**Verslag huishoudelijke elektrische installatie op laagspanning en zeer lage spanning****Algemeen:**

Referentie: 010-20260331-03	Datum controle: 31/03/2026
Keurder: 010

Eigenaar: Onbekend	EAN-code: Onbekend
Adres installatie: Perzikstraat 6, 2220 - Heist-Op-Den-Berg	Nummer teller(s): 191118
Distributienetbeheerder installatie: Fluvius	
Datum uitvoering installatie: <input checked="" type="checkbox"/> Vóór 01/10/1981 <input type="checkbox"/> Tussen 01/10/1981 en 01/06/2020 <input type="checkbox"/> Vanaf 01/06/2020	
Type: <input checked="" type="checkbox"/> Wooneenheid <input type="checkbox"/> Niet-huishoudelijk <input type="checkbox"/> PV <input type="checkbox"/> Batterij <input type="checkbox"/> Laadpaal

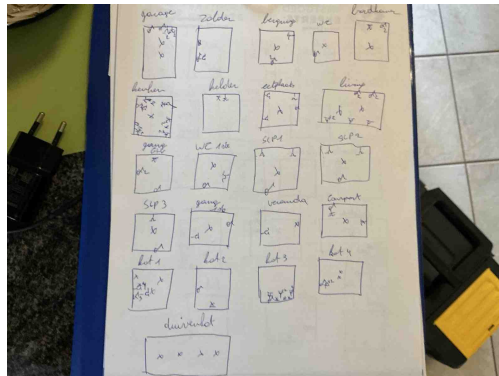
S01 - Het ééndraadsschema ontbreekt (Boek 1: 3.1.2.1).

Opmerking: Algemeen

S06 - De situatieplannen ontbreken (Boek 1: 3.1.2.1).

Opmerking: Algemeen

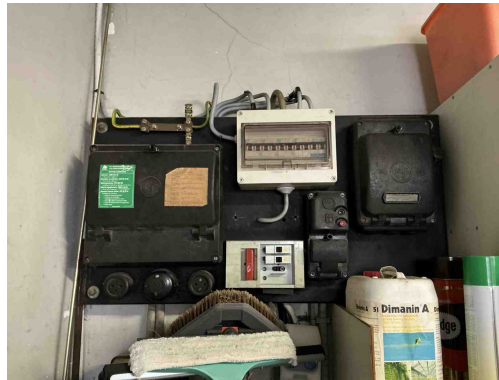
B29 - Het elektrisch verdeelbord in een huishoudelijke ruimte is niet voorzien van een deur (Boek1: 5.3.5.1).

Opmerking: Oa bord 3 en bord 6

B30 - De houder van de beveiliging in een huishoudelijke ruimte is niet voorzien van aangepaste kalibreerelementen (Boek1: 5.3.5.5).

Opmerking: Alle borden behalve bord 5

B17 - De voedingsspanning is niet op elk bord vermeld (Boek 1: 3.1.3.3).

Opmerking: Oa bord 1,2,3,4,5,6,....

B18 - Het volgnummer is niet op elk bord vermeld (Boek 1: 3.1.3.3).

Opmerking: Oa bord 1,2,3,4,5,6,....

D08 - De nodige markeringen op de beveiligingstoestellen ontbreken of zijn onleesbaar (Boek 1: 5.3.5.5).

Opmerking: Oa bord 3 en bord 6

D25 - De verbindinginstallaties en/of de beveiligingstoestellen (veiligheden, vermogensschakelaars, differentieelstroombeveiligingsinrichtingen...) moeten op steunpanelen gegroepeerd en gemonteerd zijn in één of meer schakel- en verdeelborden. (Boek 1: 5.3.5.1)

Opmerking: Oa bord 6

D03 - Er is geen differentieelstroominrichting van maximum 300 mA geplaatst in het begin van de elektrische installatie van een residentieel geheel (incl. in de gemeenschappelijke delen) (Boek 1: 4.2.4.3, 4.2.4.4).

Opmerking: Algemeen

D05 - Er is geen ondergeschikte differentieelstroominrichting van maximum 30 mA geplaatst voor de beveiliging van de ruimte(n) die een badkuip en/of douche bevatten (Boek 1: 4.2.4.3).

Opmerking: Oa badkamer

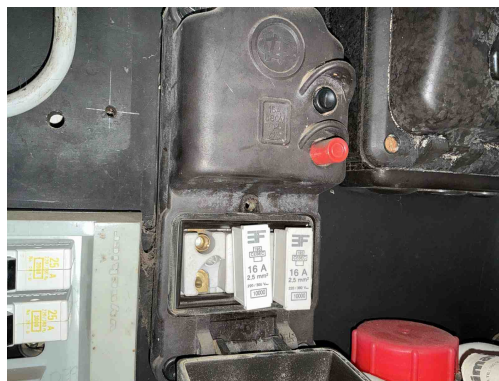
B30 - De houder van de beveiliging in een huishoudelijke ruimte is niet voorzien van aangepaste kalibreerelementen (Boek1: 5.3.5.5).

Opmerking: Alle borden behalve bord 5

B17 - De voedingsspanning is niet op elk bord vermeld (Boek 1: 3.1.3.3).

Opmerking: Oa bord 1,2,3,4,5,6,....

B18 - Het volgnummer is niet op elk bord vermeld (Boek 1: 3.1.3.3).

Opmerking: Oa bord 1,2,3,4,5,6,....

D08 - De nodige markeringen op de beveiligingstoestellen ontbreken of zijn onleesbaar (Boek 1: 5.3.5.5).

Opmerking: Oa bord 3 en bord 6

D03 - Er is geen differentieelstroominrichting van maximum 300 mA geplaatst in het begin van de elektrische installatie van een residentieel geheel (incl. in de gemeenschappelijke delen) (Boek 1: 4.2.4.3, 4.2.4.4).

Opmerking: Algemeen

D05 - Er is geen ondergeschikte differentieelstroominrichting van maximum 30 mA geplaatst voor de beveiliging van de ruimte(n) die een badkuip en/of douche bevatten (Boek 1: 4.2.4.3).

Opmerking: Oa badkamer

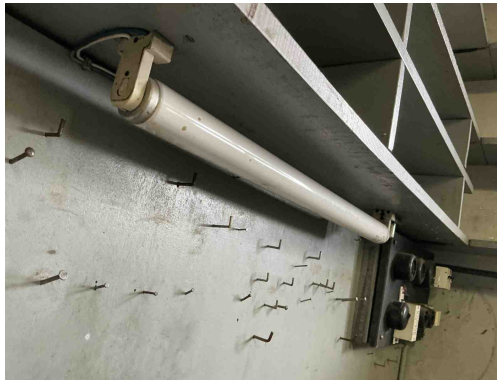
B30 - De houder van de beveiliging in een huishoudelijke ruimte is niet voorzien van aangepaste kalibreerelementen (Boek1: 5.3.5.5).

Opmerking: Alle borden behalve bord 5

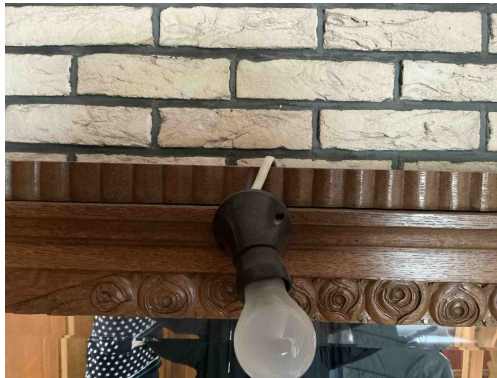
T13 - Opbouwcontactdozen en/of -schakelaars zonder achterplaatje mogen niet rechtstreeks op een brandbare ondergrond bevestigd worden (Boek 1: 4.3.3.5).

Opmerking: Oa garage , carport,kot1,.....

C27 - Het gebruik van geleiders van het type VTLMB (côte-à-côte) is niet toegestaan (Boek 1: 1.4.2.1).

Opmerking: Oa kelder,garage ,carport,.....

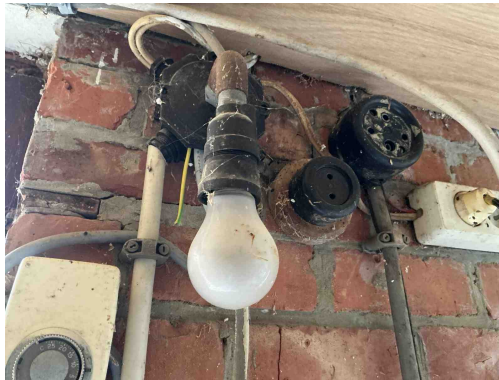
T13 - Opbouwcontactdozen en/of -schakelaars zonder achterplaatje mogen niet rechtstreeks op een brandbare ondergrond bevestigd worden (Boek 1: 4.3.3.5).

Opmerking: Oa garage , carport,kot1,.....

C27 - Het gebruik van geleiders van het type VTLMB (côte-à-côte) is niet toegestaan (Boek 1: 1.4.2.1).

Opmerking: Oa kelder,garage ,carport,.....

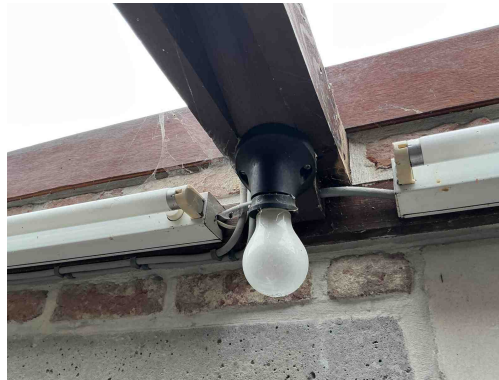
T13 - Opbouwcontactdozen en/of -schakelaars zonder achterplaatje mogen niet rechtstreeks op een brandbare ondergrond bevestigd worden (Boek 1: 4.3.3.5).

Opmerking: Oa garage , carport,kot1,....

C27 - Het gebruik van geleiders van het type VTLmB (côte-à-côte) is niet toegestaan (Boek 1: 1.4.2.1).

Opmerking: Oa kelder,garage ,carport,.....

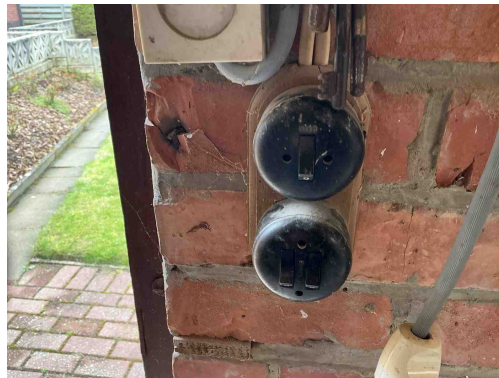
T13 - Opbouwcontactdozen en/of -schakelaars zonder achterplaatje mogen niet rechtstreeks op een brandbare ondergrond bevestigd worden (Boek 1: 4.3.3.5).

Opmerking: Oa garage , carport,kot1,....

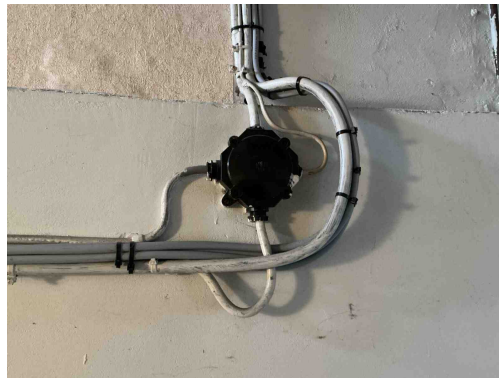
T13 - Opbouwcontactdozen en/of -schakelaars zonder achterplaatje mogen niet rechtstreeks op een brandbare ondergrond bevestigd worden (Boek 1: 4.3.3.5).

Opmerking: Oa garage , carport,kot1,....

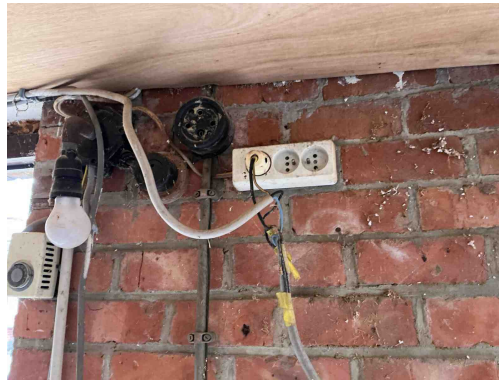
C27 - Het gebruik van geleiders van het type VTLMB (côte-à-côte) is niet toegestaan (Boek 1: 1.4.2.1).

Opmerking: Oa kelder,garage ,carport,.....

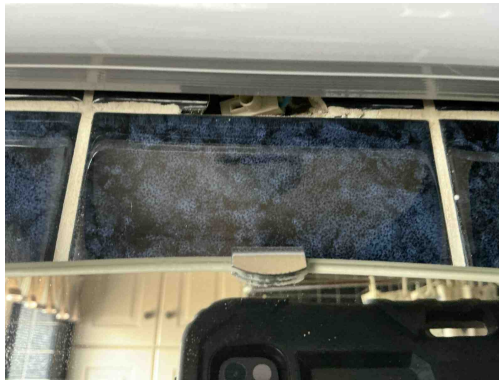
C27 - Het gebruik van geleiders van het type VTLMB (côte-à-côte) is niet toegestaan (Boek 1: 1.4.2.1).

Opmerking: Oa kelder, garage ,carport,.....

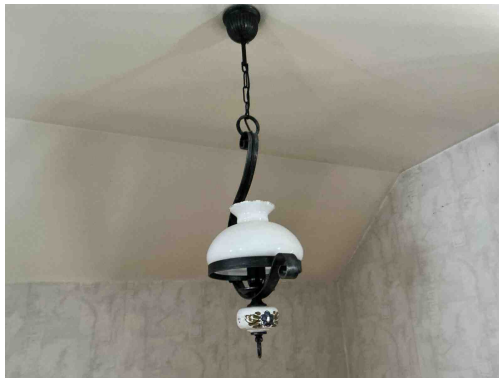
C26 - De verbindingen zijn niet gebeurd in borden, in aftakdozen, aan de klemmen van contactdozen, schakelaars of in de verlichtingstoestellen (Boek 1: 5.2.6.1).

Opmerking: Oa keuken en badkamer

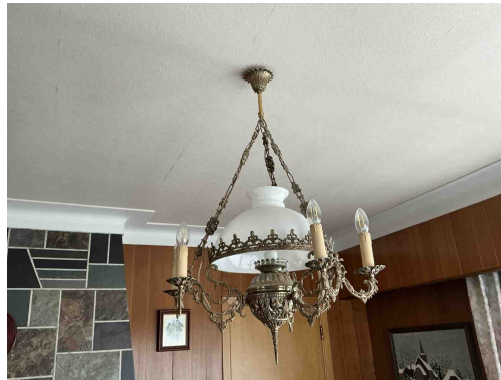
Klasse 0 armatuur

Opmerking: Oa living, gang, eetplaats,....

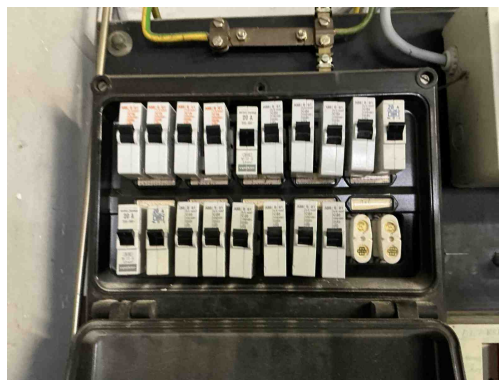
A16 - Er is geen continuïteit van de beschermingsgeleider van de contactdoos (Boek 1: 5.4.3.4).
Opmerking: Oa keuken
